Oggetto: PAU ex D.Lgs. 152/2006 art. 27-bis e L.R. 10/2010 art. 73-bis, “*Progetto di realizzazione della Linea Tramviaria 4.2 – Tratta le Piagge-Campi Bisenzio ed opere connesse*”, ubicata nei Comuni di Firenze e Campi Bisenzio (FI). Proponente: Comune di Firenze - Direzione Sistema Tramviario Metropolitano. Comunicazione avvenuta pubblicazione del verbale della prima riunione di Conferenza di Servizi del 25/10/2024 - Richiesta contributi istruttori sulle integrazioni e convocazione della seconda riunione della Conferenza dei Servizi. **Invio contributo SSA**

CONTRIBUTO SULLA DOCUMENTAZIONE INTEGRATIVA

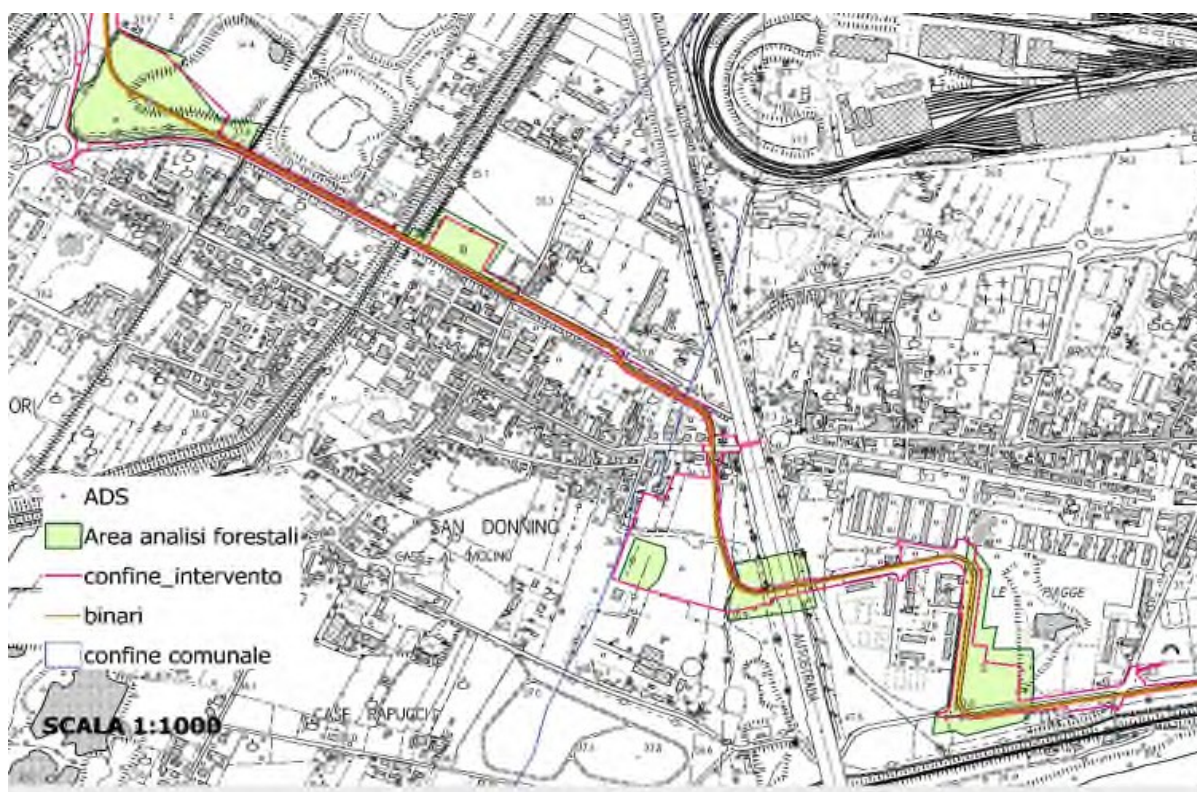
Si segnala che la società Alia S.p.A in data 15/11/2024 ha presentato comunicazione ex. art. 245 del D.Lgs. 152/2006 – Notifica, come soggetto non responsabile, di contaminazione storica in assenza di rischio immediato per l'ambiente e per la salute pubblica in merito alla Particella 606, Foglio 38 - Località San Donnino, Firenze. La particella catastale 606 del foglio 38 è situata a nord del Polo Impiantistico di San Donnino ed è di proprietà di Alia Servizi Ambientali. L'area è oggetto di un procedimento di esproprio del Comune di Firenze per la realizzazione della linea tranviaria 4.2 Piagge – Campi Bisenzio.

A seguito della notifica si chiede di dare conto, agli enti preposti, delle procedure conseguenti previste dalla normativa vigente.
